TỜ TRÌNH

**Về việc giải quyết thủ tục hành chính đề nghị cấp điều chỉnh
Giấy phép môi trường của dự án Thu gom, vận chuyển và xử lý rác thải
sinh hoạt sử dụng lò đốt bằng không khí tự nhiên SANKYO NFI-05 (120)
SERIES 3 NEW 2013 và lò đốt rác SH-1000-TL**

NỘI DUNG CẤP ĐIỀU CHỈNH GIẤY PHÉP MÔI TRƯỜNG

1.1. Mạng lưới thu gom khí thải từ các nguồn phát sinh bụi, khí thải để đưa về hệ thống xử lý khí thải được thể hiện qua sơ đồ sau:

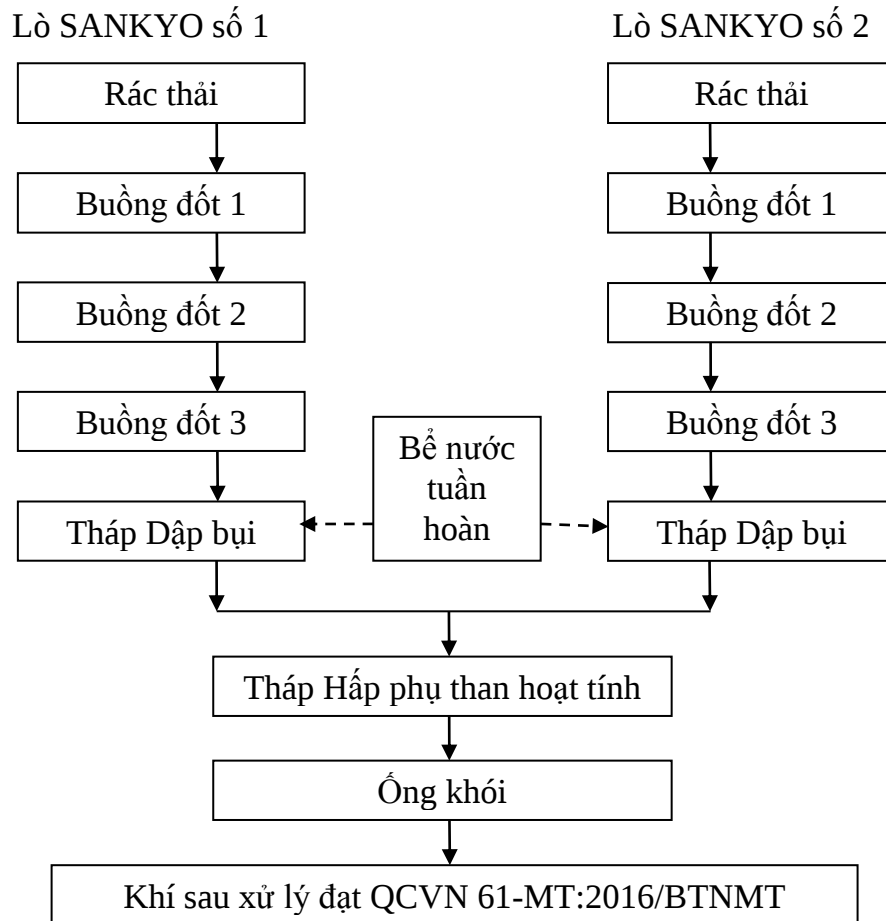
Đồng thời, điều chỉnh bỏ tiêu mục 2.3 phần I Phụ lục 02 Giấy phép môi trường số 48/GP-UBND (dòng số 03, phát sinh từ lò đốt SANKYO NFI-05 (120) SERIES 3 NEW 2013 số 02), do không còn xả khí thải trực tiếp từ lò đốt SANKYO NFI-05 số 02 mà đầu nối xử lý chung với khí thải lò đốt SANKYO NFI-05 số 01 (qua tháp dập bụi, tháp hấp thụ), sau đó xả thải ra môi trường qua 01 ống khói (hiện chưa lắp đặt).

- Lý do điều chỉnh: Chủ dự án bổ sung thêm hệ thống xử lý khói khí thải chung cho 02 lò đốt SANKYO NFI-05 (120) SERIES 3 NEW 2013, đưa 02 dòng khí thải về chung một nguồn phát thải (kèm theo Báo cáo thuyết minh điều chỉnh).

b, Đối với Lò đốt SANKYO NFI-05 (120) SERIES 3 NEW 2013 số 01 và số 02

Dòng khí thải (tro, bụi, CO_2 , SO_2 , NO_2 , ...) $\rightarrow$ Buồng đốt 1 $\rightarrow$ Buồng đốt 2 $\rightarrow$ Buồng đốt 3 $\rightarrow$ Tháp Dập bụi $\rightarrow$ Tháp Hấp thụ $\rightarrow$ Ống khói.

1. Đối với nội dung điều chỉnh tại tiểu mục 2.2, mục 2, phần I phụ lục 02 Giấy phép môi trường số 48/GP-UBND (về Dòng khí thải, vị trí xả khí thải):

Nội dung đề nghị điều chỉnh phù hợp với yêu cầu về xử lý chất thải, bảo vệ môi trường do việc lắp đặt thêm hệ thống xử lý khói khí thải không làm thay đổi kết cấu có sẵn của lò đốt; việc thay đổi về dòng khí thải, vị trí, lưu lượng xả khí thải tối đa thuộc trường hợp thay đổi nội dung Giấy phép môi trường đã được cấp quy định tại điểm b khoản 2 Điều 40 Luật Bảo vệ môi trường và thuộc trường hợp **phải thực hiện điều chỉnh Giấy phép môi trường** của dự án theo quy định tại điểm a¹ khoản 2 Điều 44 Luật Bảo vệ môi trường.

1.1. Mạng lưới thu gom khí thải từ các nguồn phát sinh bụi, khí thải để đưa về hệ thống xử lý khí thải được thể hiện qua sơ đồ sau:

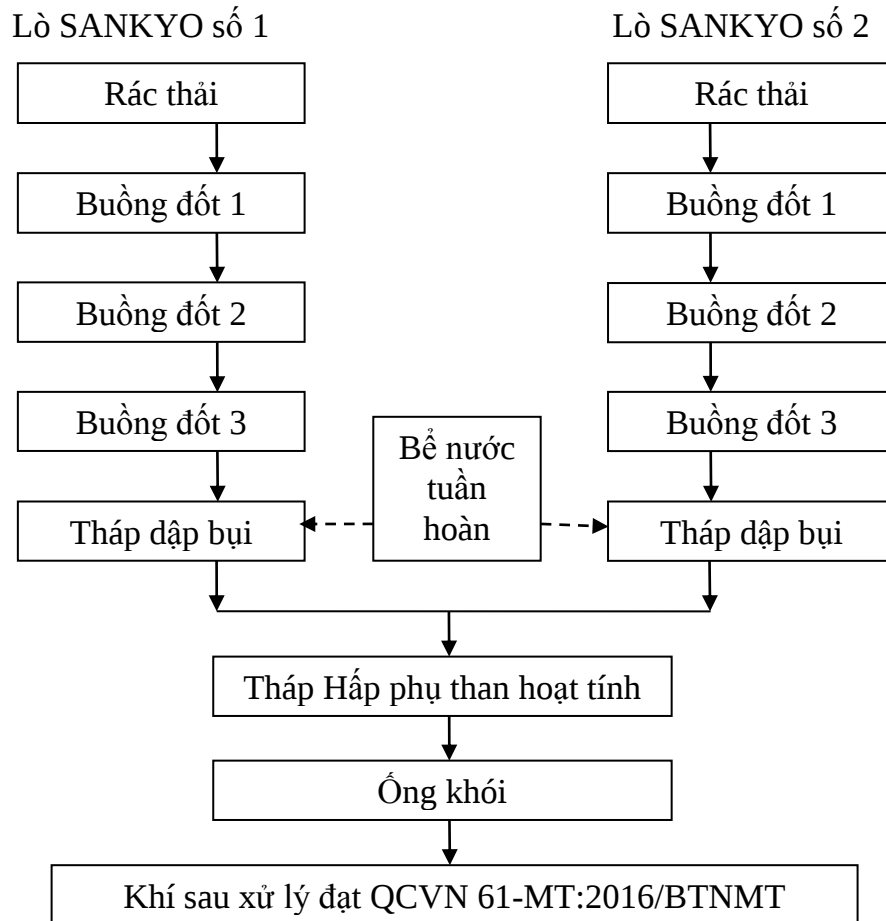
1.3. Điều chỉnh nội dung tại tiết b, tiểu mục 1.1 và tiết b, tiểu mục 1.2 mục 1 và mục 2, phần II Phụ lục 02 Giấy phép môi trường số 48/GP-UBND như sau:

b, Đối với Lò đốt SANKYO NFI-05 (120) SERIES 3 NEW 2013 số 01 và số 02

Dòng khí thải (tro, bụi, CO₂, SO₂, NO₂,...) → Buồng đốt 1 → Buồng đốt 2 → Buồng đốt 3 → Tháp Dập bụi → Tháp Hấp thụ → Ống khói.
